CONTROLE DE FONCTIONNEMENT

RAPPORT DE VISITE SUR LE SYSTEME D'ASSAINISSEMENT NON COLLECTIF COMMUNE DE LABATUT RIVIERE

N° dossier : 431 Nom de l'utilisateur : BOUIX Prénom : Isabelle Adresse de l'immeuble : 12 CH DE BATAIL Commune : LABATUT RIVIERE Section et n° parcelle(s) : ZC 0032 Date de réalisation de l'assainissement : 1997	Propriétaire de l'immeuble : Nom du propriétaire : BOUIX Prénom : Isabelle Adresse : 29 R DU BROCCAS 31510 LABROQUERE
---	--

Plan et localisation de l'installation (Ech.:1/130):

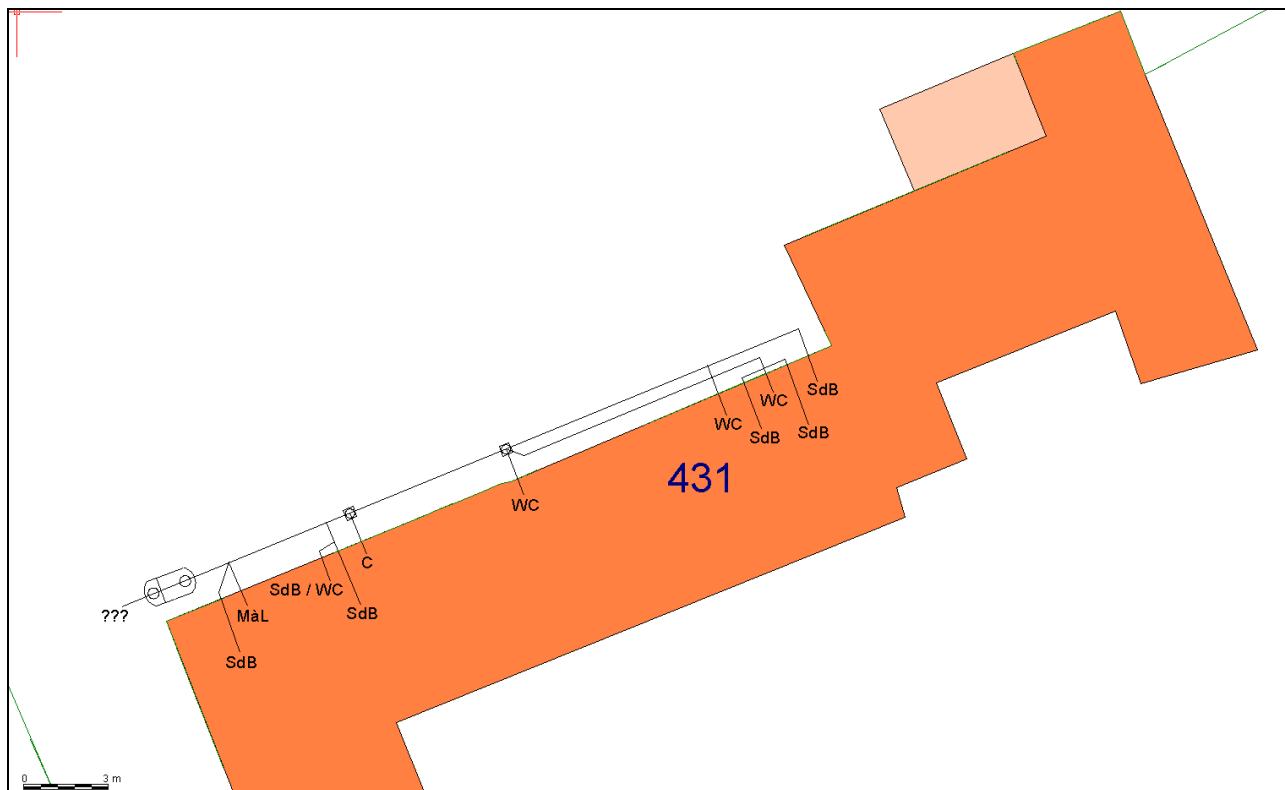
Le représentant du propriétaire n'était pas en mesure d'indiquer la présence ou non d'une filière de traitement en sortie de fosse toutes eaux. Aucun point de rejet n'a été observé. Aussi, on considère l'installation d'assainissement incomplète. Toutefois, si vous prouvez l'existence d'un dispositif de traitement, il faudra en informer le SPANC pour apporter les modifications nécessaires au dossier.
